Във връзка с отправено до "Водоснабдяване и Канализация - Сливен" ООД искане за разяснение постъпило с вх. № РД-04-1083 от 28.03.2018 г. по документацията за участие към обществена поръчка чрез Обява за събиране на оферти за определяне на изпълнител с предмет: "СМР за модернизация, реконструкция и обезопасяване на съществуващи обекти, свързани с подобряване условията на труд" във връзка с Договор № BG05M9OP001-1.008-0507-C01 „Подобряване на качеството на работните места във "ВОДОСНАБДЯВАНЕ И КАНАЛИЗАЦИЯ - СЛИВЕН“ ООД, финансиран от Оперативна програма „Развитие на човешките ресурси“, съфинансирана от Европейския съюз чрез Европейския социален фонд, давам следните разяснения по отправените въпроси:

ПОДХОД ЗА ХОРА С УВРЕЖДАНЯ

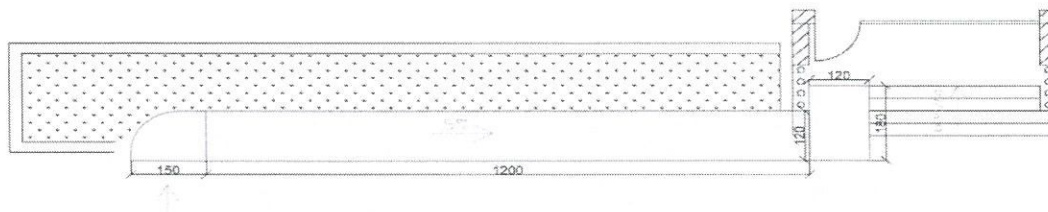
В файл Количествено-стойностни сметки не е посочена Количествено-стойностна сметка за позиция №8-Достъп за хора с увреждания на централен вход на адм. сграда на „ВиК – Сливен“ ООД гр. Сливен.

При формиране цената по т. 8 от Техническата спецификация участникът следва да се съобрази с изброените по-долу параметри на съоръжението:

1. Подготовка терен за рампа – 20 м²
2. Армирани бетони – 22,50 м²
3. Настилка рампа – 24 м²
4. Парапет – 26 м
5. Разваляне бордюри – 5 бр.
6. Монтаж бордюри – 5 бр.
7. Разваляне тротоар – 12 м²
8. Подреждане тротоарни плочки – 12 м²,
